"AÑO DE LA RECUPERACIÓN Y CONSOLIDACIÓN DE LA ECONOMÍA PERUANA"
RESOLUCIÓN DE GERENCIA MUNICIPAL N° 031-2025-GM-MDM/LC

CAUSALES: Conforme se tiene del informe N°10127-2024-MDM-GIDT/WLB, documento emitido la Gerencia de Infraestructura y desarrollo Territorial, hace entrega OPINIÓN FAVORABLE respecto a la procedencia de la viabilidad técnica y financiera del Expediente Técnico de Reducción de Obra N°02; para su aprobación bajo acto resolutivo, se extrae lo siguiente:

Presupuesto 0102014 Reduccion de obra N° 02: "Mejoramiento y Ampliacion de los Servicios de Agua Potable y Disposicion Sanitaria de Excretas en la Comunidad Nativa de Puerto Rico, Distrito de Megantoni, Provincia de la Convencion, Departamento de Cuzco".

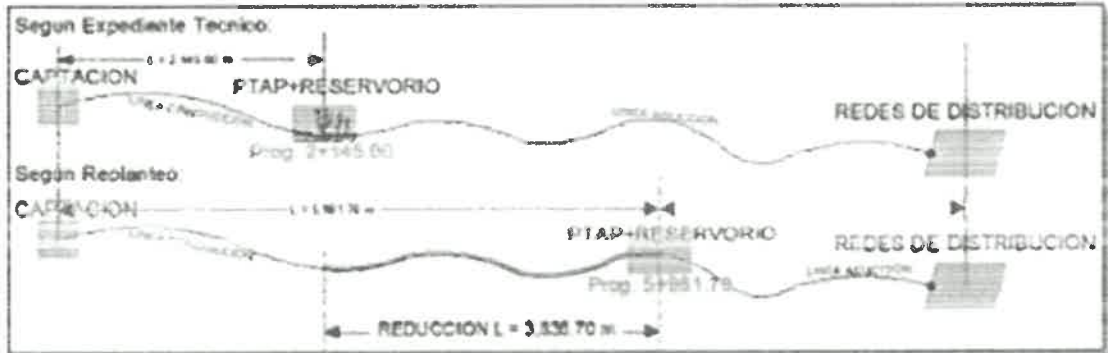
La justificación de la presente reducción de obra N°02 surge a causa de la existencia de tramos en las líneas de conducción, de la Captación al reservorio según Expediente Técnico, y Captación al Reservorio Según Replanteo hecho por el Contratista y por ende la no ejecución de los mismos según se puede observar la línea de color magenta de la siguiente imagen:

De la evaluación consistente, este tramo de color magenta representa una reducción que no se ejecutará. El cálculo hidráulico fue presentado al supervisor de obra mediante CARTA No 034-2024-CSPR/RAOH/RC en base al replanteo realizado por el contratista para así garantizar la dotación de agua a la población beneficiaria.

A. Línea de conducción de captación a reservorio (según expediente técnico)

LÍNEA DE CONDUCCIÓN EXISTENTE	DIÁMETRO	LONGITUD	ESTADO
PROGRESIVA: 0+0.00 - 2+145.00	110 mm	2,145.00	Deficiente Planteamiento hidráulico
TOTAL		2,145.00

B. Línea de conducción de captación a reservorio (según replanteo hecho por el contratista)

LÍNEA DE CONDUCCIÓN EXISTENTE	DIÁMETRO	LONGITUD	ESTADO
PROGRESIVA: 0+0.00 - 5+981.70	110 mm	5,981.70	Planteamiento hidráulico adecuado
TOTAL		5,981.70
